CONCEPTO TÉCNICO No CT - 4919
Revisión de Estudio Particular de Respuesta Local
de Amplificación de Ondas Sísmicas
Artículo 7 - Decreto 193 de 2006

ENTIDAD SOLICITANTE: Natalia Laurens Acevedo – IDU
PROYECTO: ESTUDIOS Y DISEÑOS DE LA TRONCAL CALLE 26 –
INTERSECCIÓN CALLE 26 POR CARRERA 50
LOCALIDAD: 13 Teusaquillo
UPZ: 104 Parque Simón Bolívar - CAN
BARRIO: Centro Administrativo Occidental
DIRECCIÓN: Avenida Calle 26 por Carrera 50
TIPO DE RIESGO: Sísmico
EJECUTOR: Consorcio General – Ing. Jorge Alberto Rodríguez.
FECHA DE EMISION: Septiembre 28 de 2007

Figura 1. Localización del predio para los estudios y diseños de la intersección Avenida Calle 26 por Carrera 50

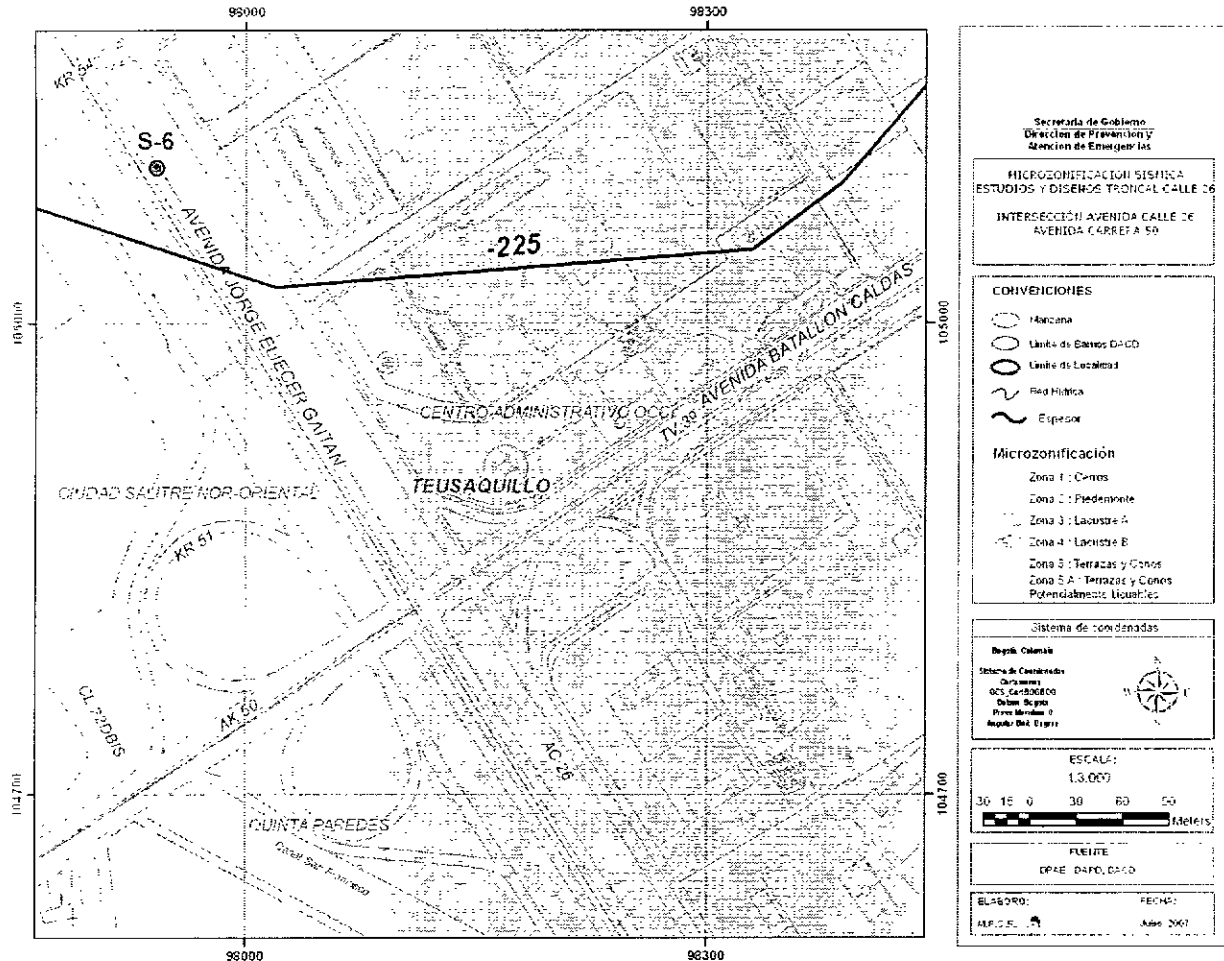
En los numerales 1.1 y 3.2 del informe presentado por el consultor, se indica que el sitio del proyecto se encuentra localizado en la Zona 3 –Lacustre A-, de acuerdo con el Decreto 193 de 2006, la cual es consistente con la localización presentada en la Figura 1 del presente concepto.

El estudio CUMPLE con este requerimiento.

Figura 2. Espectro de diseño recomendado para los diseños de la intersección Avenida Calle 26 por Carrera 50.

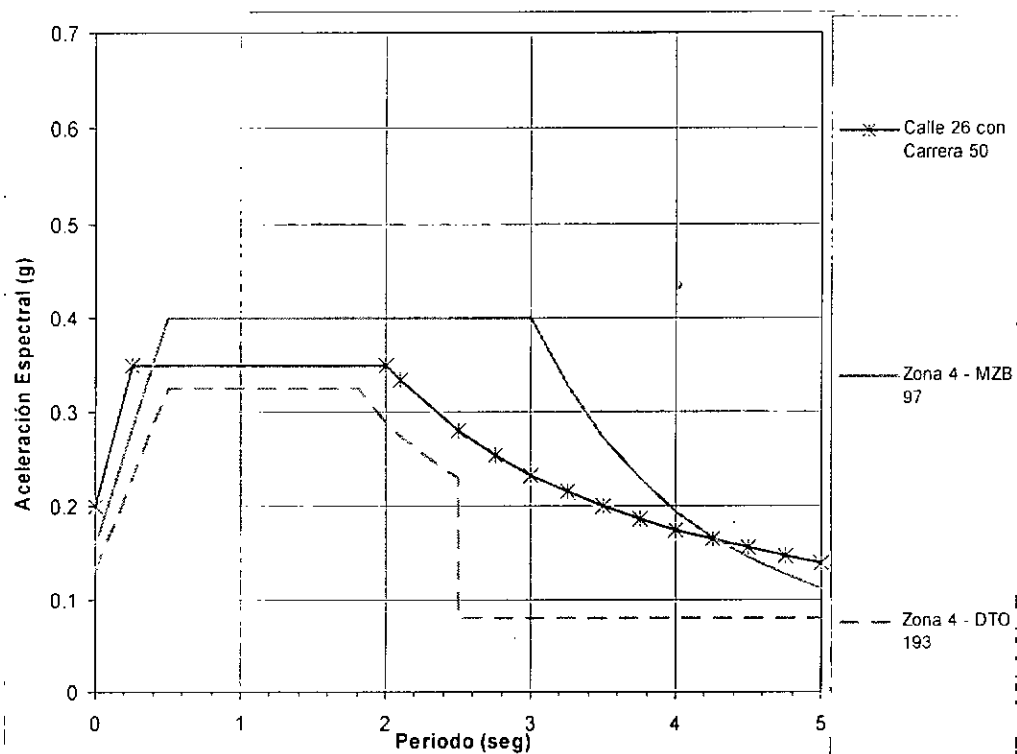
Con base en los resultados de la modelación el consultor se reclasifica a Zona 4 y recomienda utilizar como espectro de diseño el mostrado en la Figura 3.21 del informe, el cual se presenta en la Figura 2 del presente concepto.

En la figura 3.21 del informe el consultor presenta el espectro de diseño propuesto, el cual inicia con una S_a de 0.2 g, luego asciende hasta 0.35 g en 0.25 segundos, donde continua con este valor hasta los 2 segundos. Luego desciende con los valores mínimos de S_a de la zona 3, dados en el decreto 193 de 2006.

El estudio CUMPLE con este requerimiento.
